Re: Expediente No. 16142456

Solicitud de Patente de Invención titulada: “DISPOSITIVO PARA REALIZAR TERAPIAS RESPIRATORIAS CON BASE EN LA DETECCIÓN DE LA DIFERENCIA DE PRESIÓN GENERADA EN EL DISPOSITIVO”

RESPUESTA AL OFICIO No. 7067
NOTIFICADO EL 26 DE JULIO DE 2019
(SEGUNDO EXAMEN DE FONDO)

FIG.5

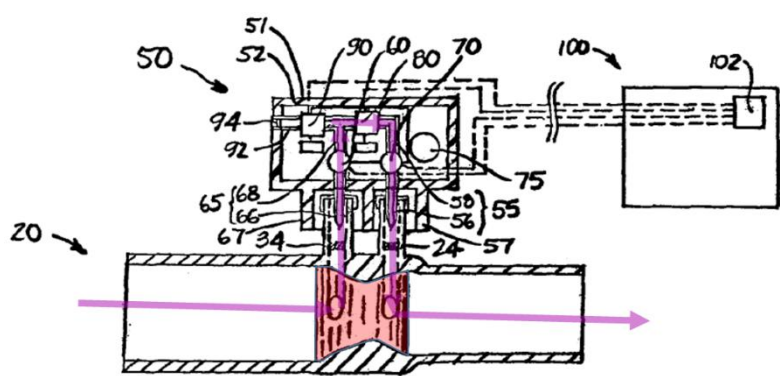
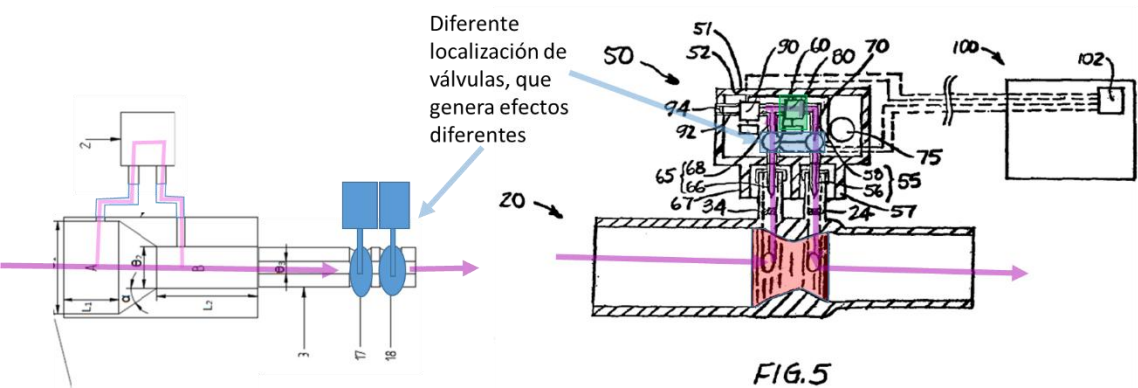
En D3, el flujo de gases respiratorios entra por el primer extremo del conducto respiratorio, choca contra la obstrucción y es forzado a entrar a través de la primera abertura, pasa por la primera válvula y entra al sensor diferencial de presión, para luego pasar por la segunda válvula y por la segunda abertura de la obstrucción, y finalmente salir por el segundo extremo del conducto respiratorio. En la siguiente FIG. A ilustro en color **morado** el camino que recorren los gases respiratorios en el aparato de D3:

Adicionalmente, otra diferencia entre D3 y la invención es que si bien D3 divulga válvulas (60, 70), estas están conectadas en la entrada y salida de aire del sensor diferencial de presión (80). La operación de estas válvulas está dirigida a controlar el flujo de aire para tomar mediciones de flujo, y presión, más no para generar un efecto de obstrucción de flujo con el fin de realizar terapias respiratorias.

Por el contrario, el dispositivo de la Reivindicación 1 tiene un primer ducto conectado a la región de baja presión del tubo Venturi, donde en el primer ducto se dispone una primera electroválvula y una segunda electroválvula. Vale la pena resaltar que el primer ducto de la invención se localiza aguas abajo del sensor diferencial de presión que se conecta entre las zonas de baja y alta presión del Venturi, por lo cual, la disposición de las válvulas en la Reivindicación 1 es completamente diferente de la localización de las válvulas de D3. A continuación, muestro en la FIG. 3 una comparación entre una modalidad de la invención (ilustración de la izquierda) y la FIG. 5 de D3 (ilustración de la derecha):

Al haber obstrucción NO es un Venturi.
